Sakspapir

Saknr	Utval	Type	Dato
055/2018	Formannskapet	PS	11.06.2018

Klage på vedtak om konsesjon for 132 kV leidning frå Dalsbotnfjellet vindkraftverk - Frøyset transformatorstasjon

Figur 2.1. Beliggenhet av omsøkt trasé (og opprinnelig omsøkt) for nettløsning fra Dalsbotnfjellet vindkraftverk. Det bemerkes at traseene for alt. 1A og alt. 1 er identisk der kun alt 1A viser på kartet.

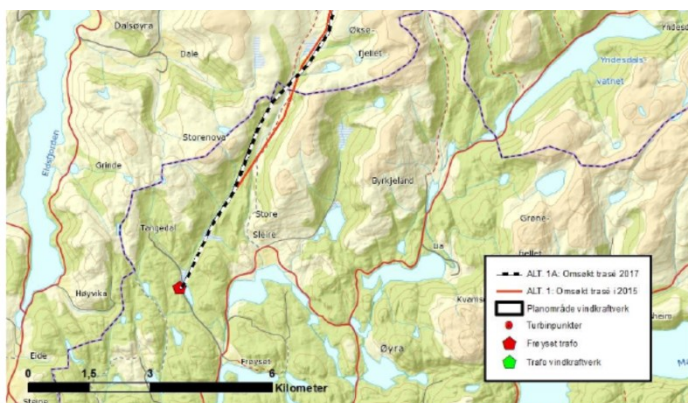
Administrasjonen vil vise til tidlegare vurderingar gjort i saka om nettilknytningar til Dalsbotnfjellet, om meiner framleis at det er uheldig å la kraftleidningen gå gjennom det produktive arealet i Myrdalen. Ein meiner at det tidlegare alternativ 3 hadde er betre, sidan denne ville hatt mindre konsekvensar for miljø- og landbruk enn det denne justerte traseen vil få.

Rådmannen vil peike på at kommunen ikkje har fått noko medhald hjå NVE i denne saka, og meiner difor at det kan vera rett å klaga på vedtaket, slik at saka kan verta endeleg handsama hjå Olje- og Energidepartementet. Masfjorden kommune meiner framleis at traséalternativ 3 samla sett er betre, og at det er svært uheldig om kraftlinja skal gå over dei produktive areala knytt til Myrdalen og Bastelielva. Ein vil vise til bygdene ved Sleirei løpet av 2019 får den nye 300KV-linja (420kV) som skal gå frå Modalen til Mongstad, og at den samla belastinga av kraftlinjer i dette området difor vil verta høg. Dokumentasjonen i saka viser også at Myrdalen vert mykje brukt til rekreasjon, jakt og friluftsliv med vidare, og at mykje av det berørte arealet som ligg i Masfjorden er produktivt med god skog av høg bonitet. Rådmannen meiner at NVE skjønsmessig har vektlagt fjellområda nord for Myrdalen som viktigare å spara mot inngrep enn dei høgproduktive skogsområda i Masfjorden. Ei slik skjønsmessig vurdering meiner ein at OED må vurdere nærmare, spesielt fordi ein i dette skogsområdet må rydda hogstgater på inntil 29 meter. Det er alt bygd skogsvegar inn til området, og ei kraftlinje i liene her vil i tillegg medføra driftmessige ulemper i sambnd med uttak/ hogst.

Som grunnlag for klagen vert det vist til saksframlegget nedunder, og at ein meiner at trase 3 samla sett vil gje mindre negative verknader for skogbruk, vilt, biologisk mangfald og for det lokale næringslivet enn det godkjent trase (1a) medfører av negative verknader.
